Considerazioni generali sul BICIPLAN / Bike Pride

Coordinamento "Bike Pride"

Il BiciPlan di Torino si presenta come una approfondita e dettagliata analisi della ciclabilità e in particolare della rete ciclabile torinese. La prospettiva da cui ha preso avvio la valutazione è la ricerca di unità e continuità della rete viaria ciclistica.

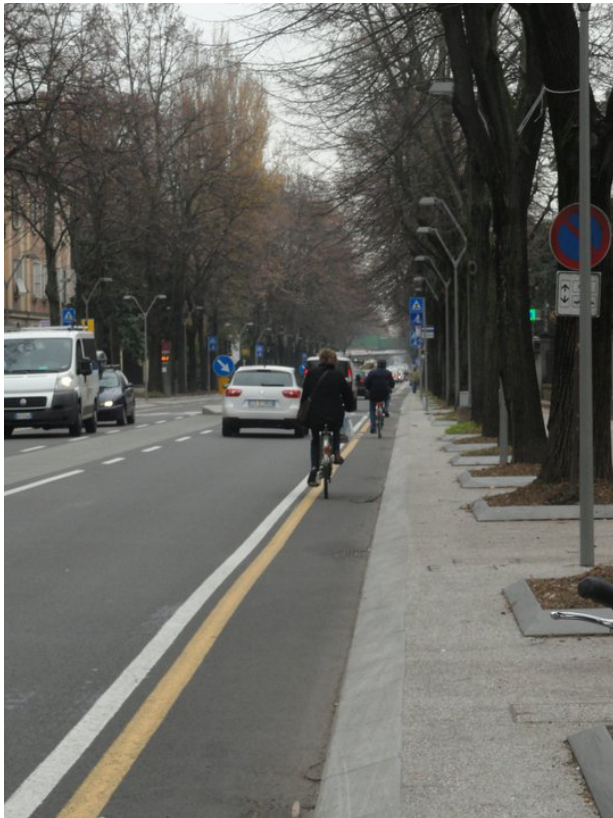
1. Le **piste ciclabili separate – direttrici ciclabili** fra parcheggio e marciapiede o fra parcheggio e banchina (alberata o no) rappresentano l'asse di scorrimento primario:

- Per scongiurare condotte irresponsabili e inficiare l'intervento è **doveroso progettare un cordolo** (anche a tratti) di separazione fra il parcheggio e la corsia.

- **La corsia protetta è attrattiva del traffico ciclistico** e pertanto va progettata come asse primario
 - **Devono essere lineari**, continue e funzionali al principio di percorribilità
Meglio la ciclabile separata fra sosta e marciapiede che fra sosta e banchina alberata a centro strada che richiede interventi che incidono sulla percorribilità e sulla sicurezza (attraversamenti multipli, non continuità)

- Se la ciclabile protetta è realizzabile solo su un tratto di strada della direttrice scelta **la città deve forzare la mano per procedere in modo che tale intervento si prolunghi per tutta l'estensione del tratto, diminuendo lo spazio ad altre forme di traffico** o si pregiudicherà l'intervento e non si sposterà mai la percentuale di traffico dal motorizzato al sostenibile.

Percorso ciclo-pedonale:

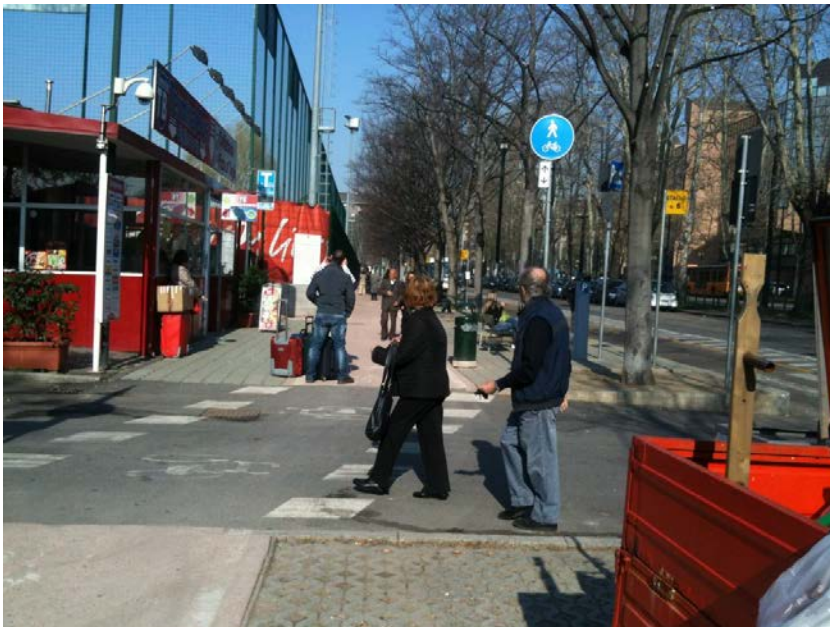
4. I percorsi **ciclo-pedonali** ricavati dai **marciapiedi** dovrebbero essere ridotti al minimo. Creano conflitti tra le utenze: pedoni e ciclisti hanno esigenze diverse e si muovono in modo diverso sui marciapiedi.

- Hanno una capacità **estremamente ridotta**.
- Portano ad affacciarsi agli incroci in corrispondenza degli attraversamenti pedonali, dove un ciclista rischia di non essere visto.
- Non sono attrattivi del traffico ciclistico
